## **MORT et RENAISSANCE**

Réhabilitation du bâtiment administratif des

**MINES DE PONTPEAN**

Projet proposé par l'association GALENE

**plan rdc**

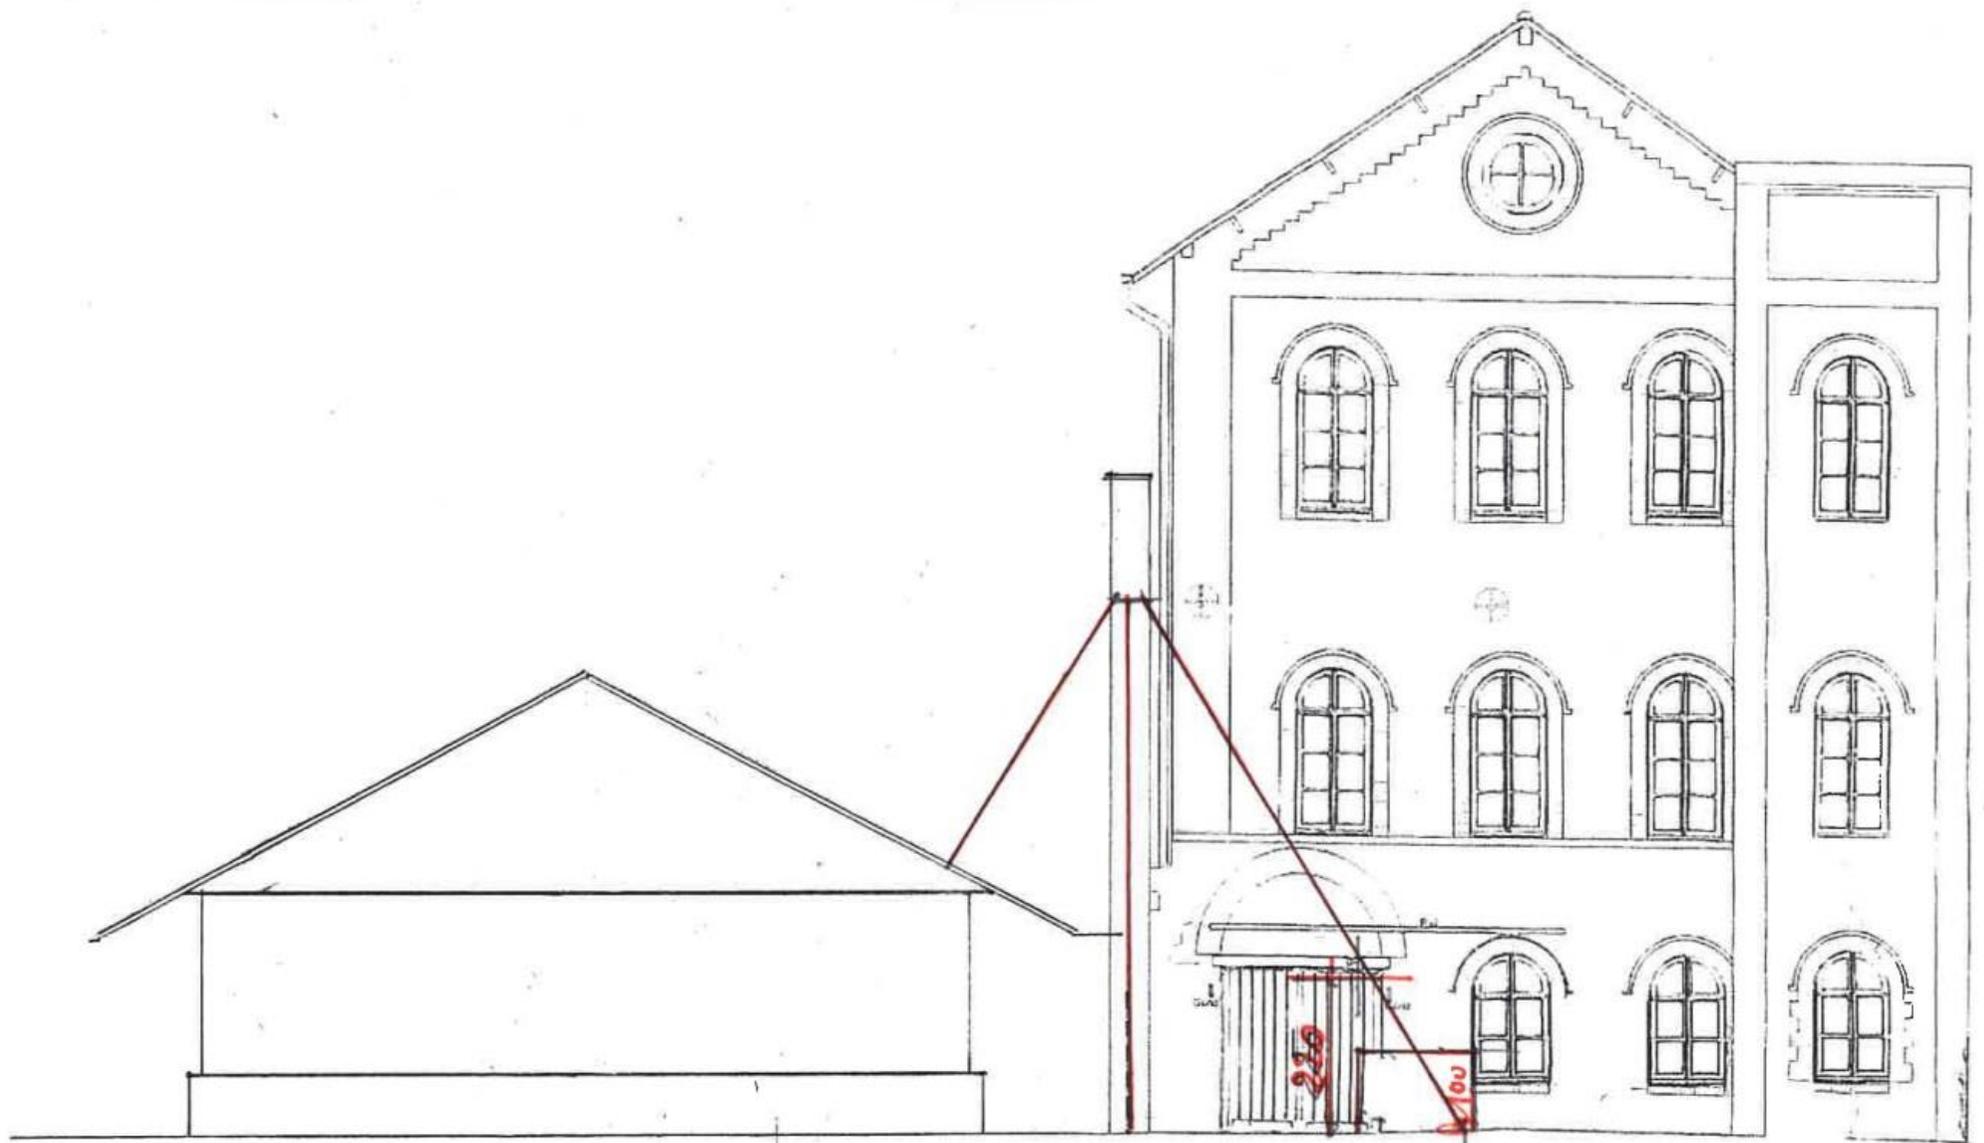
- Tout d'abord, il est codifié une surface de 0.07m<sup>2</sup>/habitant d'une commune. Pont Péan compte (arrondi à 4500 habitants). Même si on extrapole à 5000 habitants, la surface de cette médiathèque devrait être de 350m<sup>2</sup>. Le projet présenté à ce jour est de 565m<sup>2</sup>, réparti en 440m<sup>2</sup> pour la bibliothèque adultes et enfants, desservie par un hall d'accueil de 125m<sup>2</sup> pour accès vers les zones d'activité médiathèque et futur espace muséal. Sa longueur est de 54.00m par 10.00m de largeur, espacé du bâtiment administratif existant de 2.50m.

- La proposition d'une désolidarisation du bâtis neuf au bâtis existant est très apprécié par la possibilité d'un regard sur la partie rez-de-chaussée vue de l'intérieur des locaux médiathèques. Il faudrait par contre recentrer les retours dans l'axe des meneaux au lieu de privilégier la conservation d'un bout de cloison en briques de 0,25 de large totalement insécurisé.

- L'implantation de la médiathèque est contrainte à 2 impératifs qui devront réduire la longueur des 54 m à 50m (à vérifier)
- Le puits minier de la République ou Républicain est grevé d'une réserve « cône d'effondrement » qui génère une zone de protection. Les cartes d'Aléa 2008 inscrivent cette zone en qualité moyenne, ce qui implique une réservation de 20m à l'axe du puits précité.

- Le projet côté Ouest empiète sur cette zone de protection, et obligera à une réduction de la longueur dans cette partie. Tous bâtiments neufs ou existants recevant du public doivent être accessibles aux Services d'incendie et secours, ambulance, taxi réservé PMR, en prévoyant une voie carrossable pour les engins de secours en passage libre (Art :CO2) du règlement de sécurité contre l'incendie communément appelée « voie engins » qui est arrêtée à 8.00m de largeur. Le projet côté Est encombre cet espace, et devra être réduit en équivalence. Malgré cette réduction, la surface est encore confortable vis-à-vis des médiathèques des communes voisines.

Un local technique est présenté enterré pour le service chaufferie. Celui-ci est implanté sur le côté Nord-Est. Sa profondeur est de 2.00m au niveau du sol. Si nous déduisons l'épaisseur de la dalle plafond « carrossable », de 0.25m environ, le local technique à usage de chaufferie n'aura plus que 1.75m de hauteur utile, hauteur sous dimensionnée pour ce type d'activité. De plus, il n'y a pas de local de stockage de combustible, semble-t-il à granulés - Quel type de chauffage est prévu, sa puissance et son efficacité volumétrique compte tenu que si, il est proposé un soubassement à haute performance énergétique, nous comptons quand même 270.00m<sup>2</sup> de surface vitrée, à quel coefficient... ?

- Sur des photos du projet, nous découvrons un conduit de fumée métallique. Cela indique que le système de chauffage est bien à combustion. Comment est maintenue cette cheminée ? quelle est sa hauteur, son haubanage ? comment est prévu l'accès à ce local ?, sa sécurité vis-à-vis du public et sa discrétion... ?

Galène dans un souci de conservation des surfaces du bâti existant, et compte tenu que le projet médiathèque est implanté sur les anciennes laveries adossées, propose de reprendre les dimensions d'origine

- Les anciennes laveries avaient 47m de longueur par 15m de largeur.
- Si nous prenons en compte la réserve de protection, l'écartement du bâti sur le mur Sud existant pour 2.50m, une largeur de 12.50m, nous permet de retrouver notre largeur d'origine de 15.00m. Si nous maintenons la surface restante de 500m<sup>2</sup> plus réaliste, le bâtiment proposé serait de 40m de long au lieu de 54m, soit  $40 \times 12.50 = 500\text{m}^2 + 12.50\text{m}^2$  de l'espace couvert entre la médiathèque et le mur Sud du bâtiment existant. Malgré la réduction de surface à 500m<sup>2</sup>, celle-ci pourra malgré tout être équipée de toilettes en nombre respectable affectés exclusivement à la médiathèque.

- Cette solution résout les espaces de circulation « voie engins » et zone de protection « cône d'effondrement ». Cette surface proposée par Galène est plus cohérente, et plus proche de l'ancien bâtiment laverie de l'époque.
